Projet d'aménagement du centre-bourg

**Bilan de la consultation du projet en mairie
du lundi 3 janvier au samedi 5 février 2022**

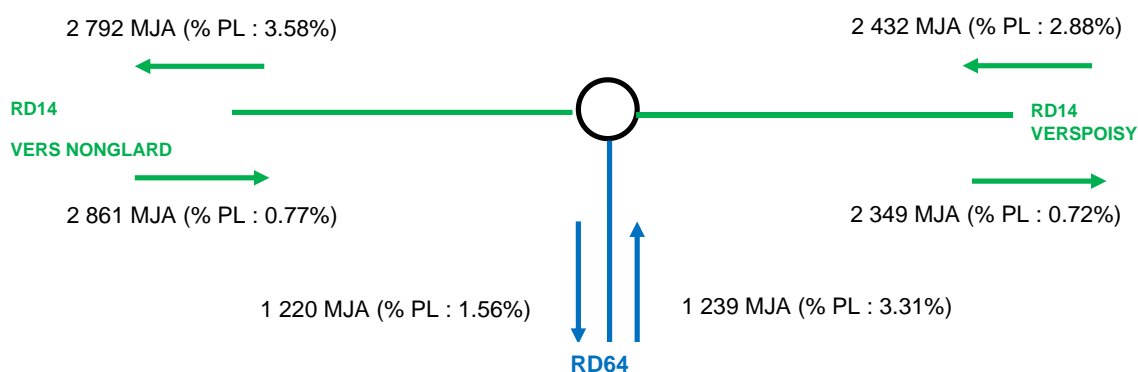
Les second et troisième avis posent la question de la suppression du carrefour giratoire entre la RD 14 et la RD 64, de l'augmentation de la vitesse induite par la priorité donnée aux usagers de la RD 14 dans le nouveau carrefour par rapport au fonctionnement actuel, et des remontées de queue sur la RD 64 générées par la difficulté à s'insérer sur la RD 14, notamment en direction de Nonglard.

La question est également posée de l'utilisation de béton désactivé sur l'ensemble des cheminements piétons et au niveau de quelques places de stationnement, alors même que ce type de revêtement a un impact carbone très élevé.

Concernant la prise de vitesse, cette dernière sera limitée par la mise en place du carrefour en plateau surélevé et par le dévoiement du tracé de la RD 14 dans le carrefour.

En ce qui concerne la priorisation de la RD 14, le Département indique que du fait de leur différence de catégories : Economique (RD14) et Locale (RD64), **la RD 14 plus importante en trafic doit être prioritaire** pour ne pas engendrer de remontées de queue sur cet axe. Le dévoiement et le plateau vont abaisser les vitesses dans le carrefour, cela favorisera l'insertion des véhicules depuis la RD 64 vers la RD 14.

La proposition faite de remplacer le dôme central du giratoire par un simple marquage au sol sera encore moins dissuasif pour respecter les trajectoires et sera pire qu'aujourd'hui. En effet, le franchissement de l'îlot central serait davantage facilité avec uniquement de la peinture au sol (PL à contre-sens dans le carrefour !).

En ce qui concerne le béton désactivé, il est utilisé dans le cadre du projet pour différencier, sécuriser et qualifier les zones piétonnes (tout en restant dans un budget contenu). Sa couleur claire est très favorable à la lutte contre l'îlot de chaleur (cf. paragraphe sur le revêtement béton en annexe).
